J M T R 原子炉施設の廃止措置計画認可申請書の補正にかかる記載の方針について

令和 2 年 1 1 月 1 0 日

国立研究開発法人日本原子力研究開発機構

図7-1 空気系統用冷却設備の設置工事工程

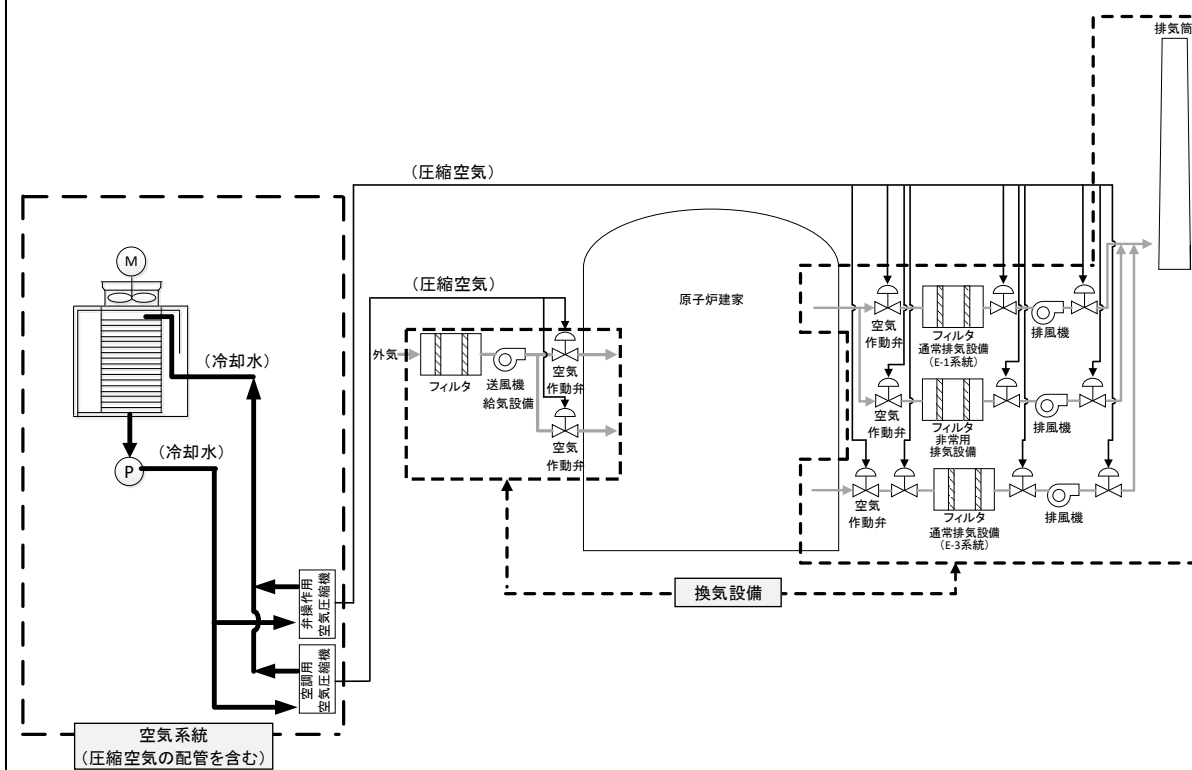
・新設する空気系統用冷却設備の工事工程の追加

図7-3 空気系統用冷却設備の配置図

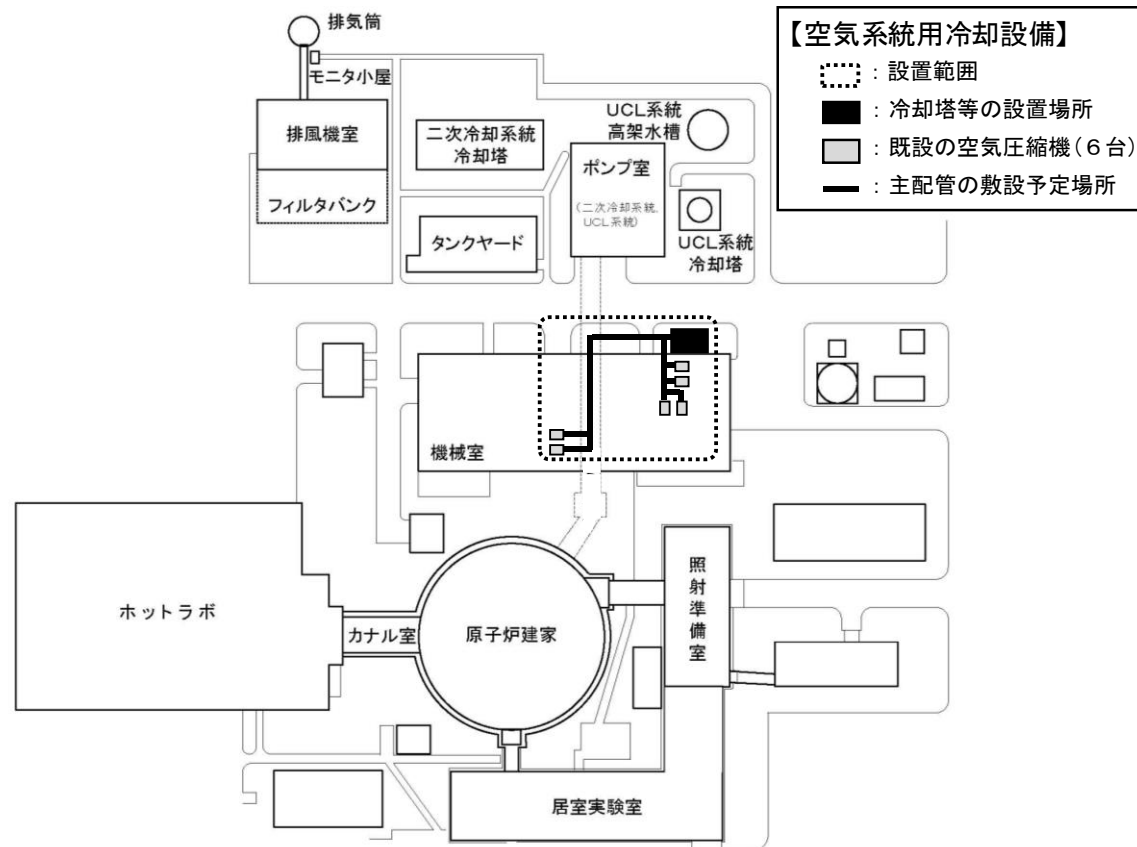
・新設する空気系統用冷却設備の配置図の追加

図7-4 空気系統用冷却設備の系統図

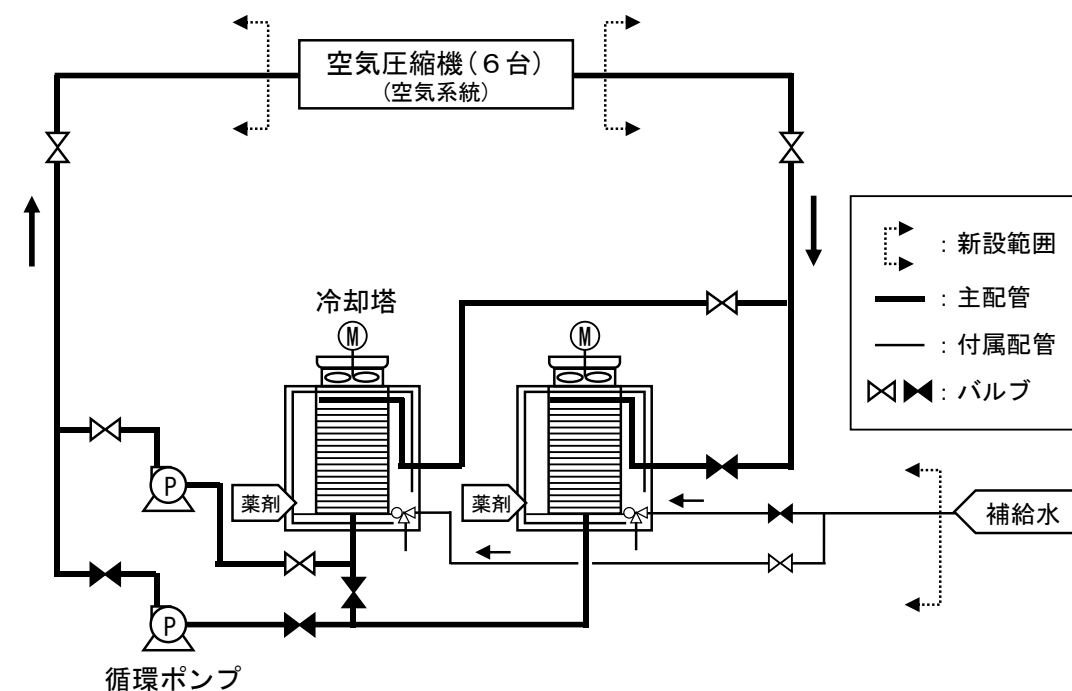
・新設する空気系統用冷却設備の系統図の追加

図 7-5 空気系統用冷却設備の工事フロー図

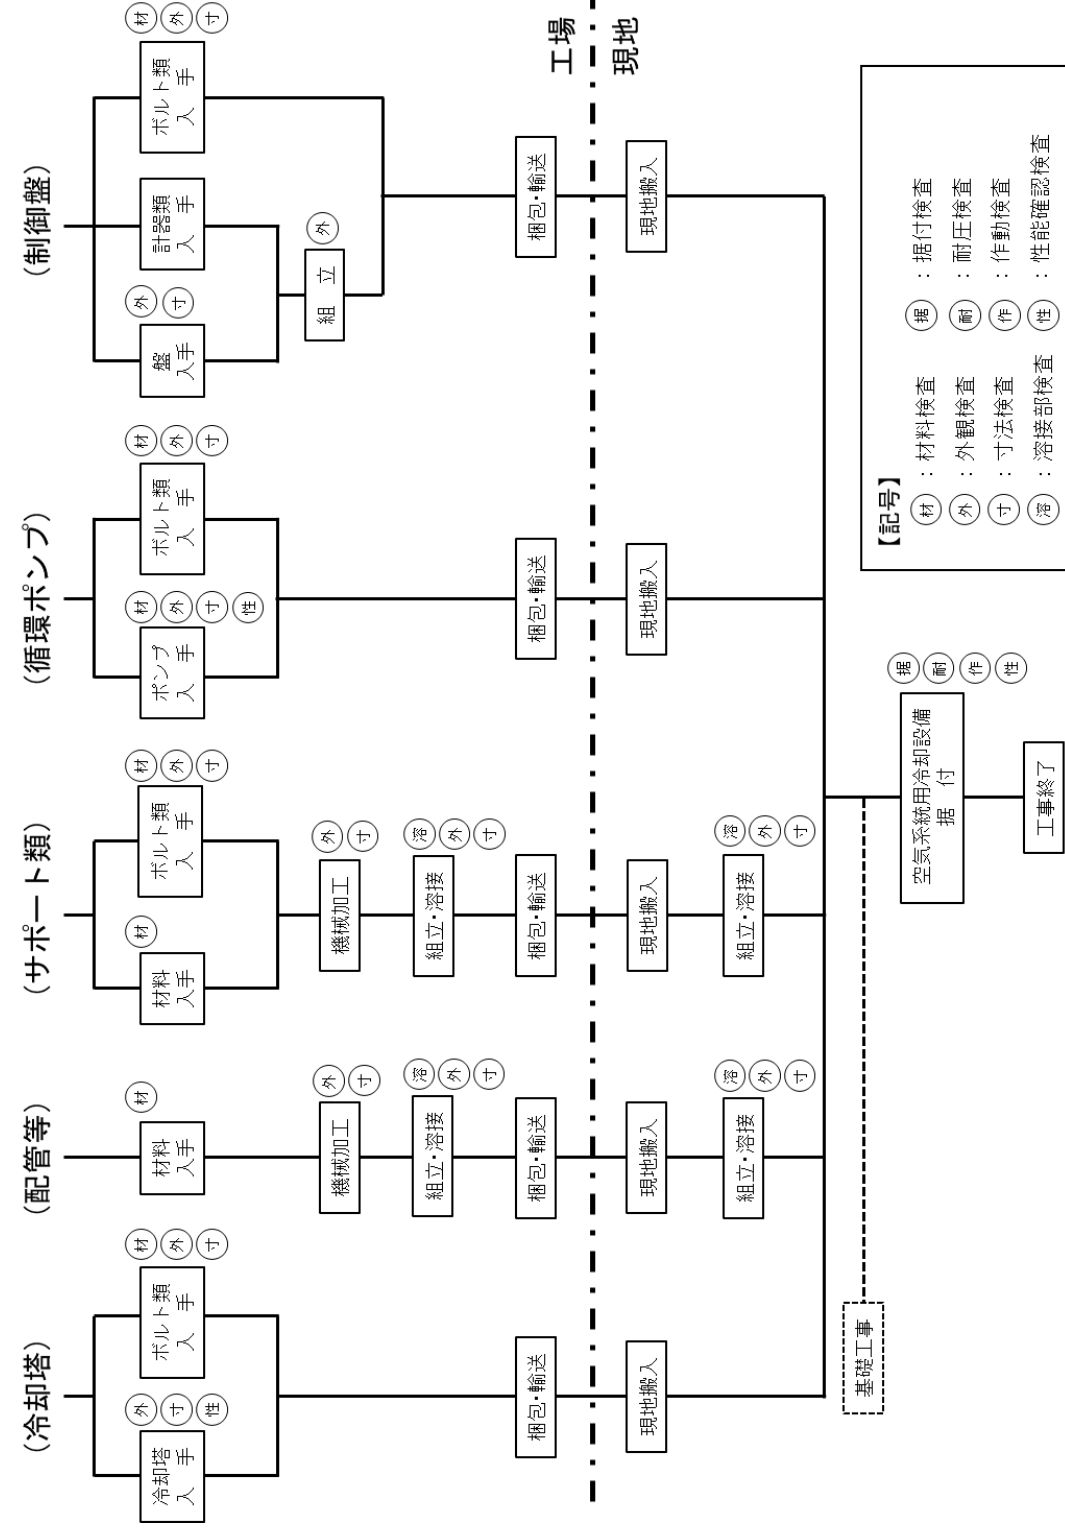
・新設する空気系統用冷却設備の工事フロー図の追加
